レックスの改善対策について

昭和 62 年 9 月 11 日

平成 62 年 9 月 11 日、富士重工業株式会社より、国土交通省にレックスの改善対策を届け出いたしました。

対策箇所説明図

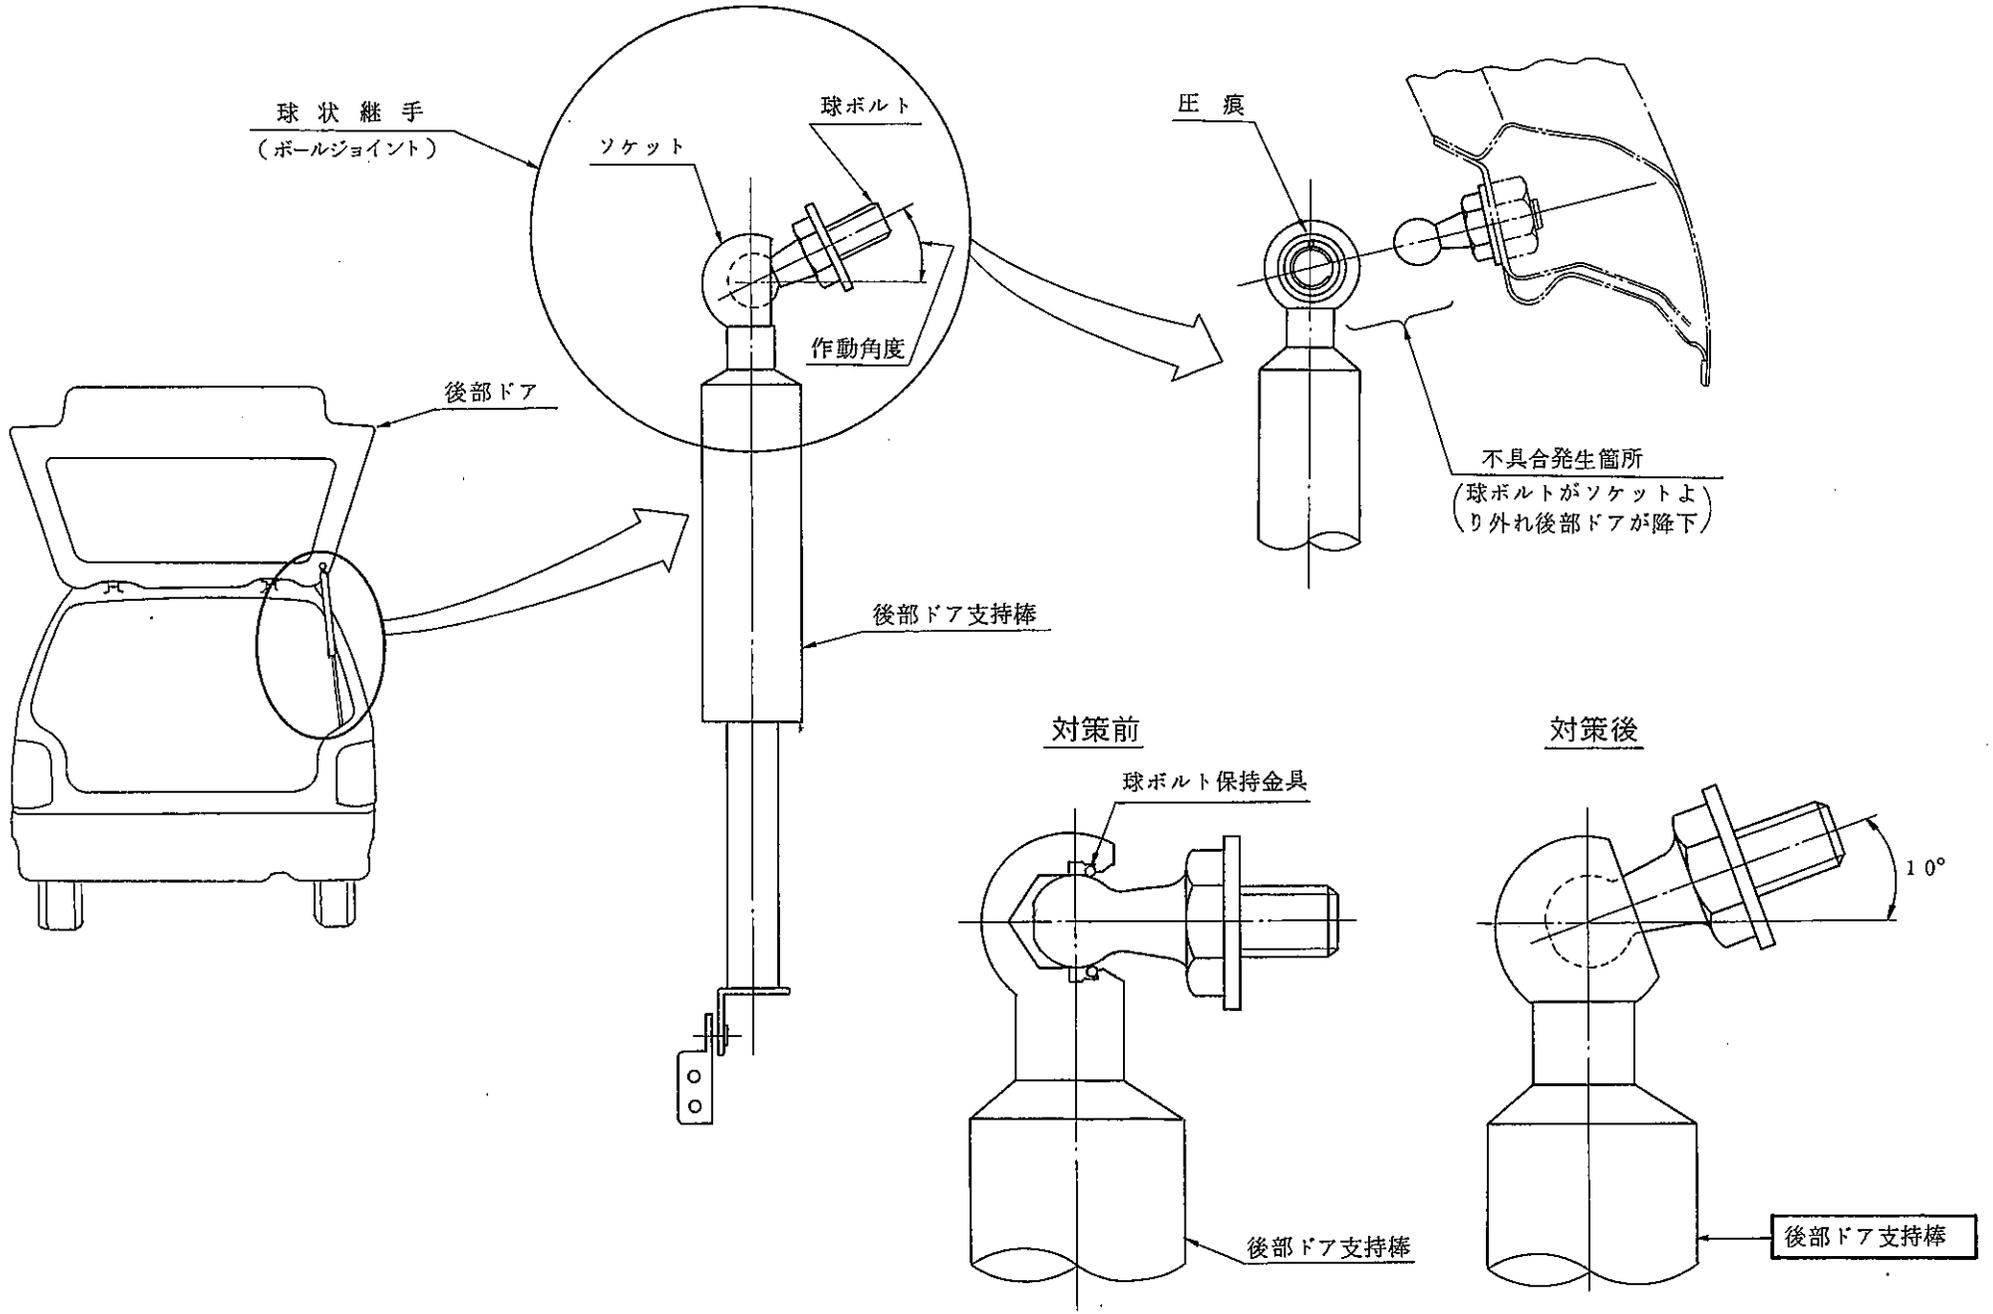
車名	型式	通称名	改善対策対象車の含まれる車台番号	改善対策対象車の製作期間	改善対策対象車の台数	不具合状態の状況及びその原因	改善の内容
スバル	E-KG1	スバル レックス	KG1-002001 }	昭和61年9月3日 }	15,389	後部ドア支持棒の球状継手(ボールジョイント)の作動角度に余裕が少ないため、ドア開閉時にソケット上部と球ボルトが強く接触するものがあり、このままの状態で使用を続ける、球ボルト保持金具が機能を失い、最悪の場合、球ボルトがソケットより外れ後部ドアが降下するおそれがある。	全車両を点検し、球状継手のソケット上部に圧痕があるものは改良品と交換する。
	E-KG2		KG1-017389		2,039		
	M-KN1	スバル レックス コンビ	KG2-002001 }	昭和62年8月10日	96,049		
	M-KN2		KG2-004039		13,899		
合 計					127,376
